**Avis délibéré de la Mission Régionale
d'Autorité environnementale
de La Réunion**

**relatif à la mise en compatibilité du PLU de la commune de SAINT-PAUL
par déclaration de projet d'urbanisme sur le secteur "Le Hangar les Bas"**

Avis MRAe 2018AREU1

Localisation du projet et zonage après la MEC du PLU (extrait du dossier DP)

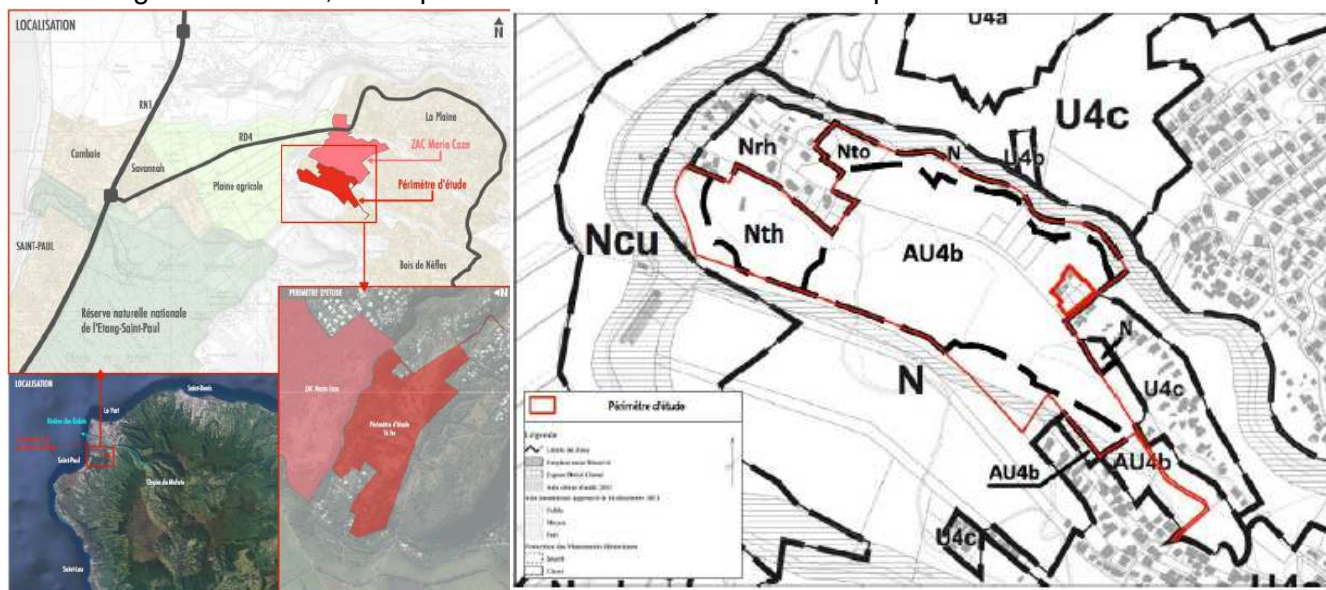
La demande de mise en compatibilité du PLU de Saint-Paul vise la réduction de 13,66 ha de zone N (zone naturelle) sur les 15,1 ha initiaux. Elle est justifiée par la déclaration de projet « Hangar les Bas ». Cette opération d'aménagement, située dans les mi-pentes de l'Ouest, appartient à la polarité Bois de Nèfles/ La Plaine au sein de l'armature urbaine hiérarchisée du SCoT approuvé le 21 décembre 2016. Pour la ville-relais, une densité de 30 logements par hectare y est préconisée.
